CONSIDERAZIONI SULLA RISPOSTA AL 2° QUESITO
DEL TAVOLO TECNICO del 29/03/2017 (Strutture con coperture sfalsate)

In riferimento al quesito posto durante il tavolo tecnico del 29/03/2017 e ribadito nel tavolo tecnico del 08/05/2017, nei quali veniva chiesto di illustrare con un esempio come inserire nella piattaforma Sismi.Ca la struttura in esame con 5 coperture sfalsate con dislivelli reciproci inferiori a 1 m (**rappresentativa di una tipologia costruttiva diffusissima in Calabria che è quella degli edifici a schiera**), è stata ottenuta come risposta quella di inserire un **unico impalcato medio**!!!! Inoltre è stato dichiarato che il motivo di tale assunzione risiede “...nel fatto che gli elementi verticali tozzi, non esibendo un comportamento per lo più aderente al modello strutturale di trave..... andrebbero trattati con particolare cautela mediante l'impiego di procedure di analisi sofisticate...”. Ma come è possibile dare per scontato che i software di calcolo in commercio oramai da diversi decenni non abbiano sviluppato dei modelli matematici capaci di interpretare il funzionamento degli elementi tozzi per valutare la loro risposta strutturale ed effettuare le verifiche d

Si passa dal telaio reale in direzione X con impalcati sfalsati, vista (a), al telaio semplificato con impalcato medio e travi equivalenti nelle direzioni X, vista (b) e vista (c).

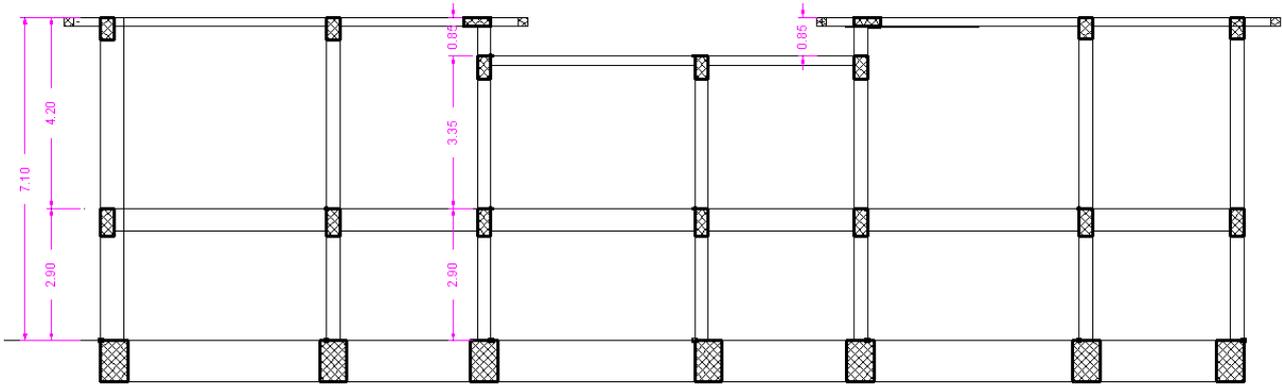
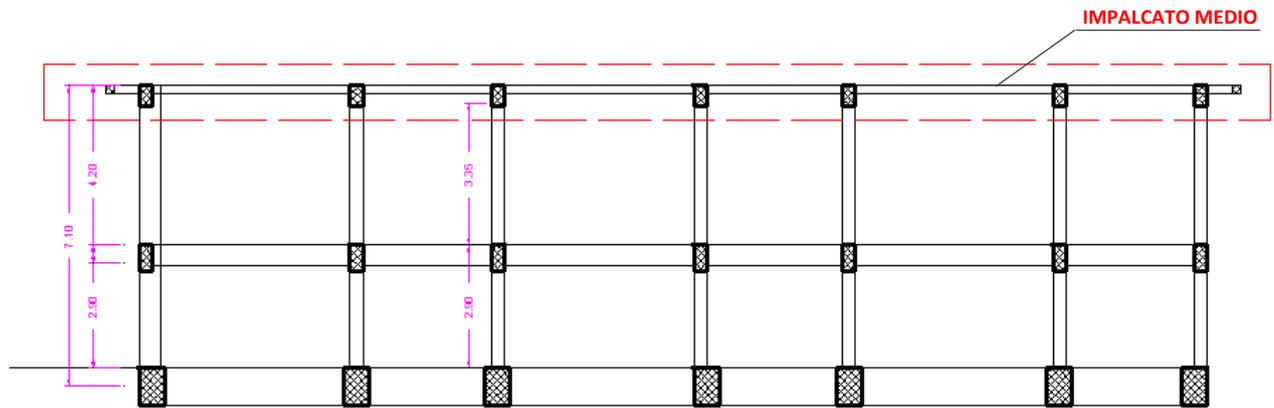
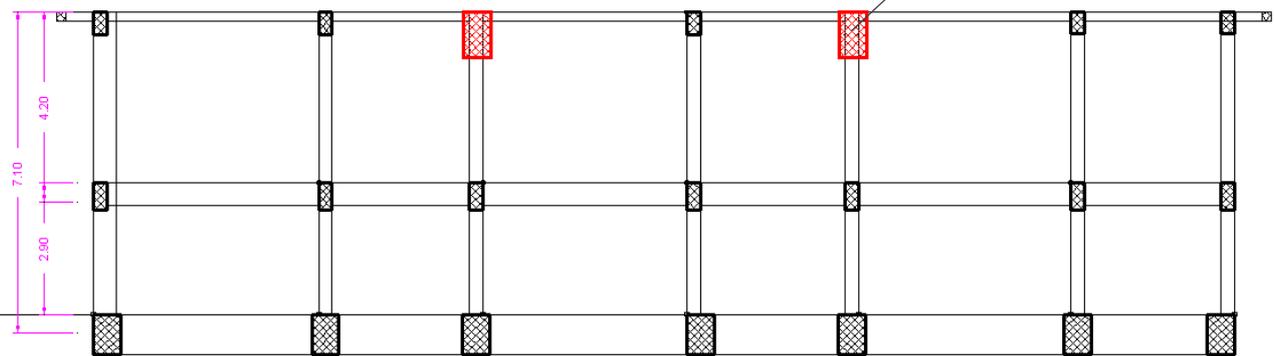
SEZ_EQ ???

- 1) Nel momento in cui si fa riferimento all'impalcato medio qual'è la sezione della trave equivalente (SEZ_EQ) che bisogna associare alla zona di dislivello tra i due impalcati per garantire in termini di rigidità la corrispondenza tra il telaio reale (costituito da pilastri tozzi) e quello fittizio? (dov'è normata questa analogia?)

Si fa presente che questa analogia deve essere riscontrabile in termini normativi per evitare che chiunque possa scegliere la sezione equivalente in maniera arbitraria commettendo errori in fase di analisi (in termini di risposta sovrastimata o sottostimata).

- 2) La scelta della sezione equivalente da attribuire è fondamentale e deve tener conto del fatto che si è in presenza di due travi collegate da pilastri tozzi tali da irrigidire notevolmente l'estremità del telaio di collegamento tra i piani sfalsati. **In ogni caso ci si aspetta che la modalità per definire la sezione equivalente a sussidio della vostra procedura semplificata sia altrettanto semplice altrimenti verrebbe a mancare la logica e lo spirito di modello semplificato riportato al cap.10 del DM 2008 e che sia riscontrabile sulla Normativa in modo inequivocabile (indicare i punti).**

Analogamente si passa dal telaio reale in direzione Y con impalcati sfalsati, vista (a), al telaio semplificato con trave equivalente (SEZ EQ), vista (b).

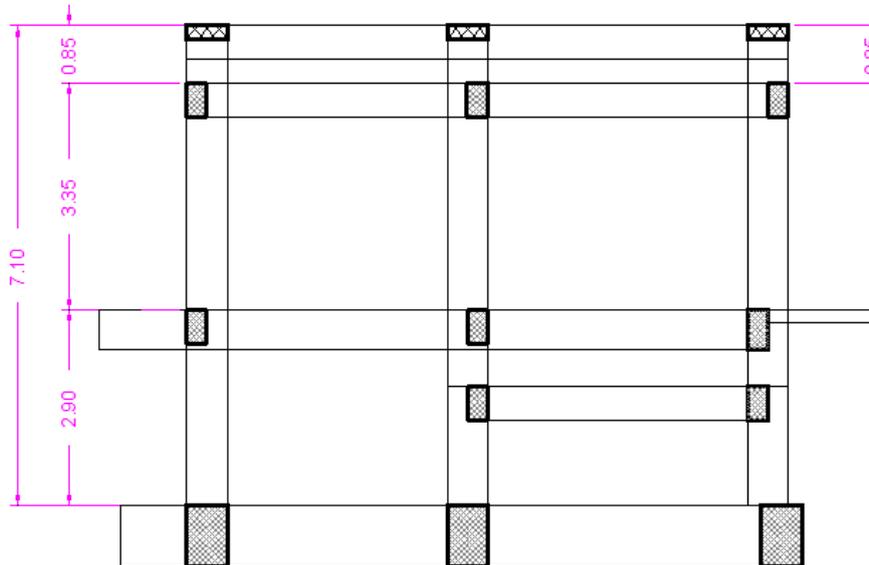
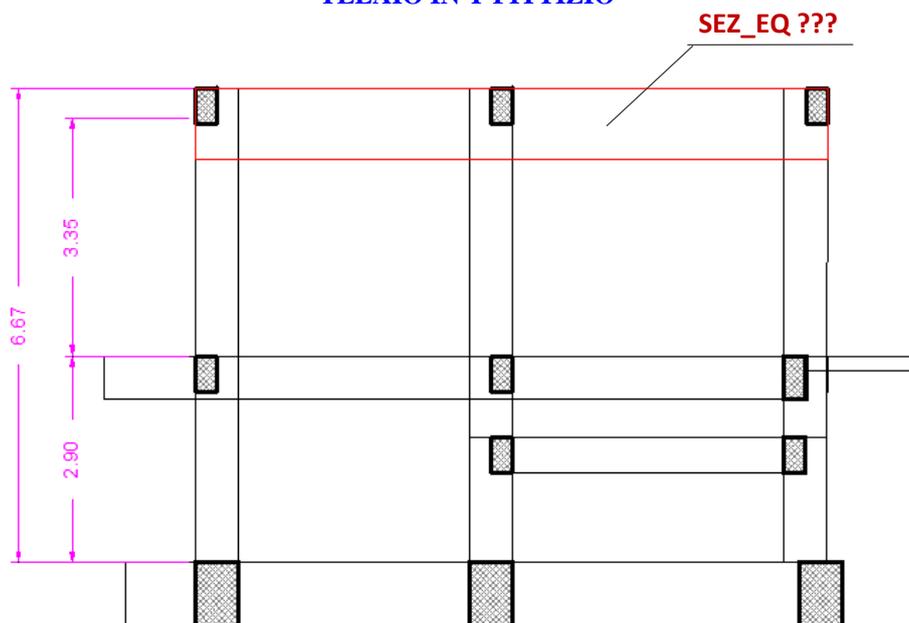
In ogni caso si illustra come la valutazione errata della sezione equivalente potrebbe portare ad errori a svantaggio della sicurezza ovvero si potrebbero avere i due seguenti casi:

a) il caso di **sottostima della sezione** (considerata ad esempio uguale alle altre dei telai senza pilastri tozzi) comporterebbe un uguale rigidità K_T per tutti i telai in direzione Y con aliquota del tagliante assorbita da ciascun telaio proporzionale alla K_T . In questo caso il tagliante che scarica sul telaio semplificato risulterebbe più basso di quello che in realtà compete al telaio più rigido nella realtà e quindi le sollecitazioni sarebbero sbagliate per difetto consentendo al Sismi. Ca una verifica inaffidabile perché con azioni interne più basse e con restituzione della posizione del centro delle rigidità dell'impalcato medio assolutamente sbagliata rispetto alla realtà.

b) il caso di **sovrastima della sezione** comporterebbe una rigidità K_T maggiore per il telaio semplificato in direzione Y e minore per i restanti telai. In questo caso le aliquote di tagliante che scaricano sui telai adiacenti a quello semplificato risulterebbero più bassi di quelli che in realtà competono agli stessi telai più rigidi nella realtà e quindi le sollecitazioni sarebbero ancora una volta sbagliate per difetto e **la posizione del centro delle rigidità dell'impalcato medio risulterebbe sbagliata anche in questo caso.**
